Licitación Pública Internacional N° 255/25:

LÍNEA “D” PROLONGACIÓN COCHERA TALLER CONGRESO DE TUCUMÁN”

CIRCULAR CON CONSULTA N° 01

SILLETA SOBRE ESTRUCTURA DE FOSA:

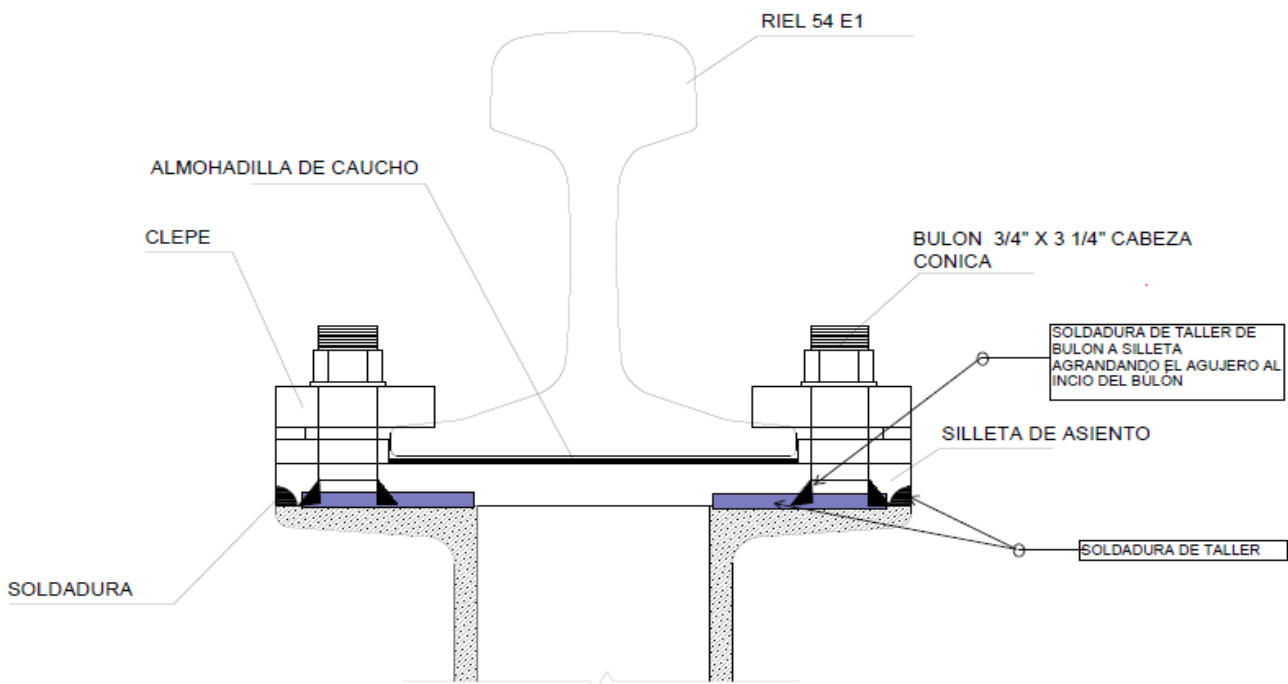
“En el PETP de vías, punto 6 - Vía sobre estructura metálica en fosas, indica que las fijaciones de los rieles serán "con silletas y clepes (similar a las instaladas en el Taller Parque Patricios de Línea H). Dicha fijación debe contar con los elementos apropiados para reducir la transmisión de las vibraciones a la base", solicitamos las especificaciones técnicas de dichas silletas, clepes y sistema de fijación. A su vez, indicar si deben ser de fundición o de chapa de acero y si las mismas pueden soldarse a la estructura de vigas de perfiles U. Requerimos plano de especificaciones de las ya instaladas en parque patricios, ya que no hay plano de detalle de la misma, como tampoco de su fijación. Si bien en el plano SD-TCT-OC-G19-C1, el detalle 6 indica esquemáticamente como es el sistema de fijación, no alcanza para poder tener idea somera de lo requerido técnicamente, como tampoco para cotizar dicha fijación de forma correcta.”

El diseño definitivo de las fijaciones será responsabilidad de la adjudicataria; el cual deberá ser presentada y aprobada por la Dirección de obra. La silleta podrá estar fijada al perfil U mediante soldadura realizada en taller. Las fijaciones serán de chapa de acero.

Ver el siguiente esquema:
